国際園芸博覧会共同庭園（大阪府・大阪市・堺市）基本設計業務 質問回答

# (参考資料) 自治体出展 (東エリア) 配置図

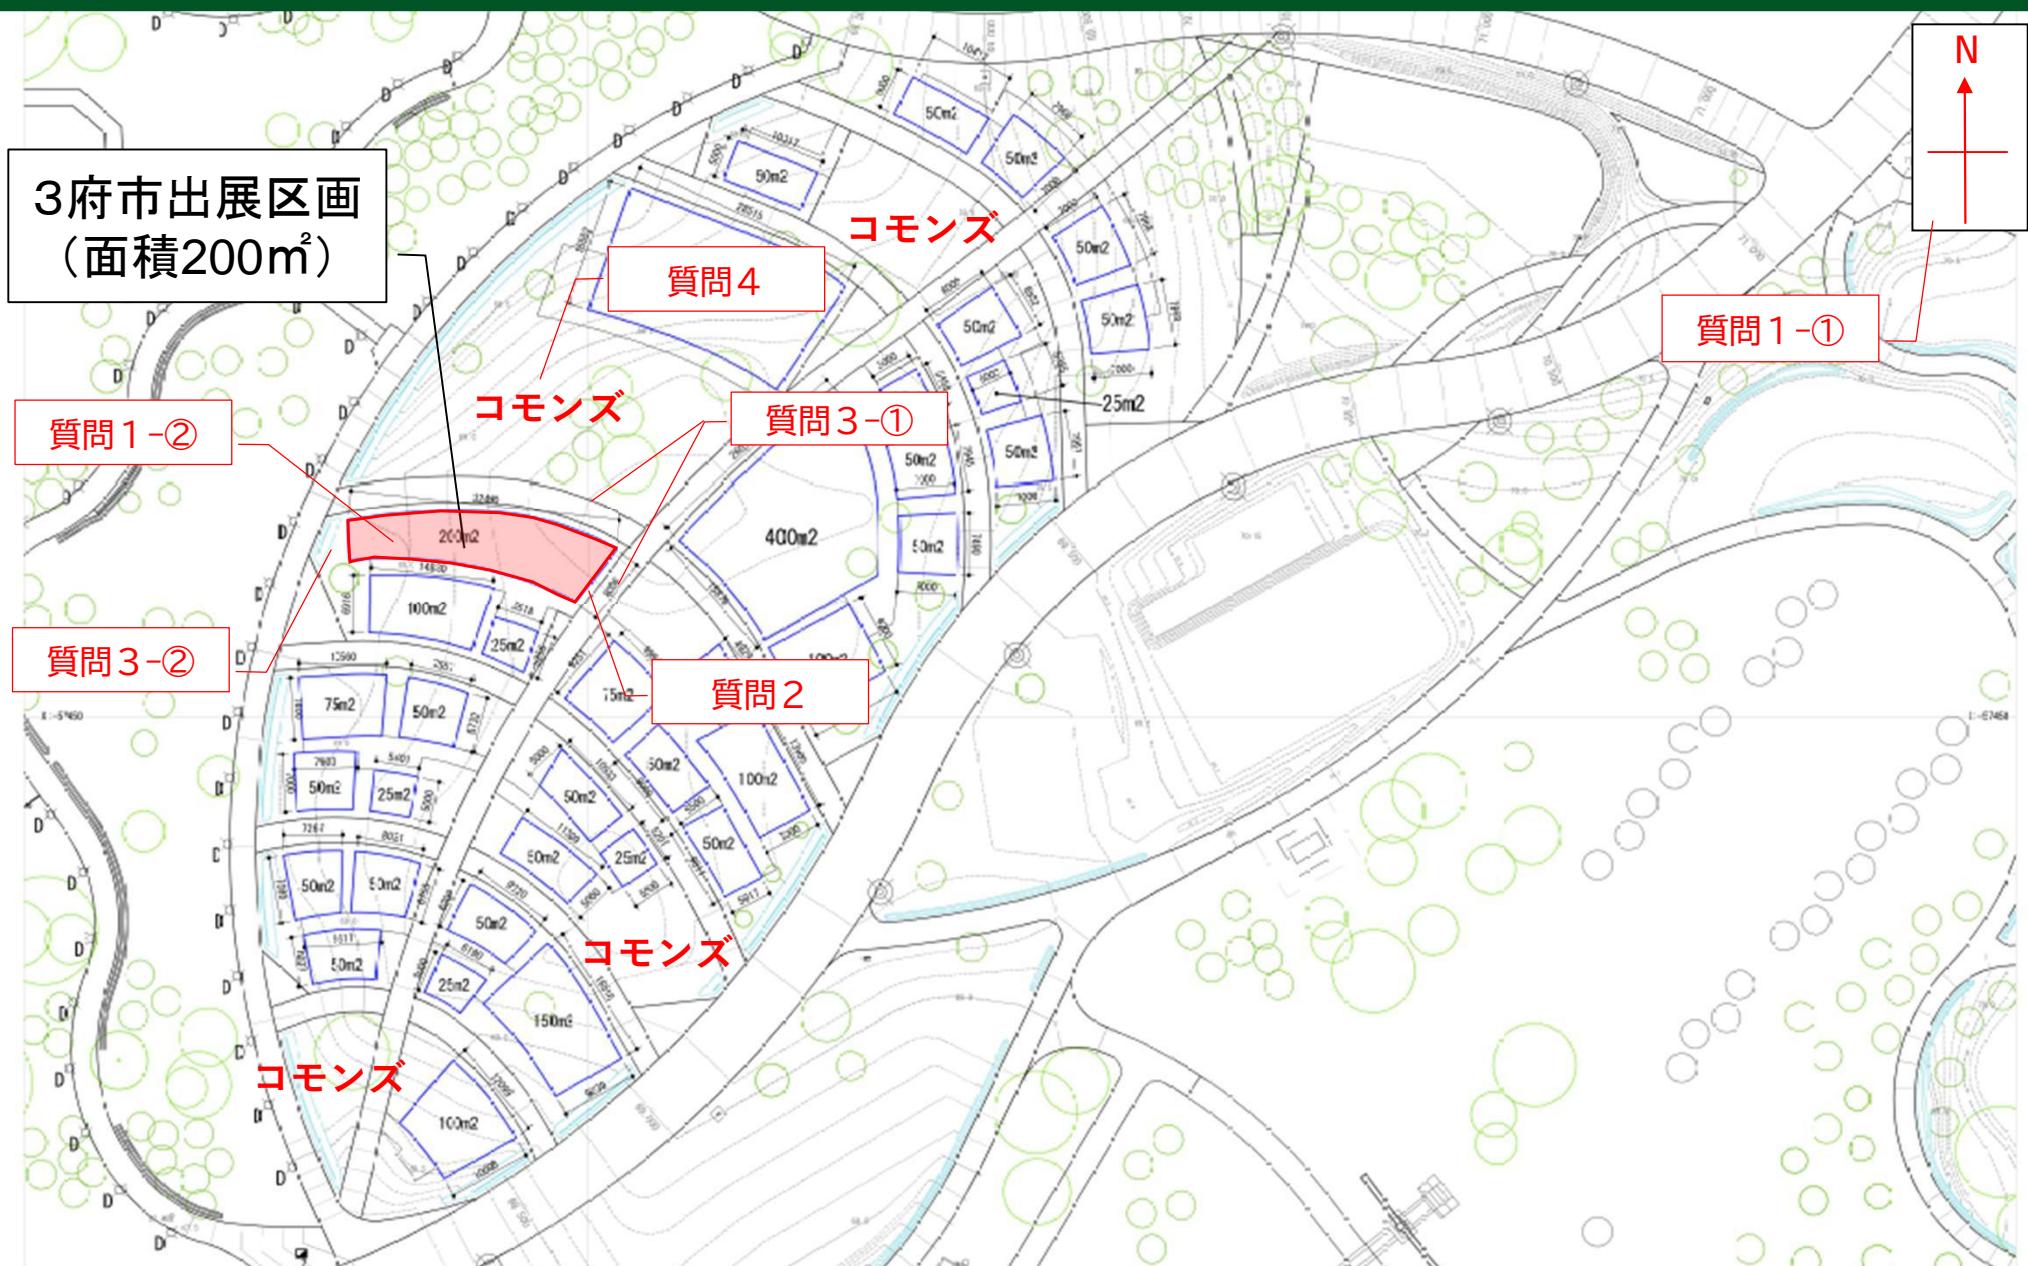
番号	質問	回答
1	(自治体出展配置図) ①方位が示されていないが、図面の上が北で間違いないか。 ②また、どちらの方角に傾斜しているのか。	①ご理解のとおりです。 ②出展区画は、東側が高く、西側は低くなっています。なお、センターの高低差は10cmとなっています。
2	(自治体出展配置図) 出展区画と園路の間に、スペースがあるが、スペースはどういうなしつらえとなるのか。	園芸博覧会協会に確認中です。わかり次第回答します。
3	(自治体出展配置図) ①出展区画の北面及び東面が園路に接していると理解してよいか。 ②また、西側の園路までの空間はどの様なしつらえになるのか。	①ご理解のとおりです。 ②園芸博覧会協会に確認中です。わかり次第回答します。
4	(自治体出展配置図) 出展区画に北側の空地はどのように利用されるのか教えてほしい。	園芸博覧会協会の資料では、来場者の休憩スペースや自治体が観光PRやワークショップ、体験活動、パフォーマンス等で活用可能な広場スペース「コモンズ」となっています。
5	(委託上限額) 委託上限額750万円は見積により決定したものか。	見積ではなく、大阪府の積算によるものです。
6	(応募書類) 計画図（計画平面図）は、夜間開園を想定して作成すべきか。	今回の応募書類においては、夜間開園を想定せずに作成してください。
7	(応募書類) ①計画図（計画平面図）は、どの程度の工事規模を想定して作成すべきか。 ②工事費は、大阪市と横浜市のどちらの施工単価を元に考えるべきか。	①今回の応募書類においては、工事規模を厳密に規定するものではありませんが、工事費としては、4,600万円（税込、諸経費含む）を目安に提案してください。工事費には、整備費（植替え含む）、維持管理費、撤去費を含んでいます。 ②今回の応募書類については、どちらの施工単価を想定していただいても結構です。
9	(応募書類) 計画図（計画平面図）に記載する文字サイズの規定はあるか。	ありません。
10	(応募書類) 様式4（事業実績申告書）について、代表構成員（設計事業者）と構成員（工事事業者）で構成するJVの場合、 ①構成員（工事事業者）の「期間限定の屋外庭園等に係る工事実績」は、評価対象か。 ②構成員（工事事業者）が「期間限定の屋外庭園等に係る設計・施工を同時に請け負った実績」は、評価対象か。	①代表構成員・構成員を問わず、工事実績は評価の対象外です。 ②設計・施工を同時に請け負った実績は、設計実績が含まれているため、評価対象です。

質問1から質問4について質問が示す場所等を追記

※コンター（等高線）の高低差は、10cmです。
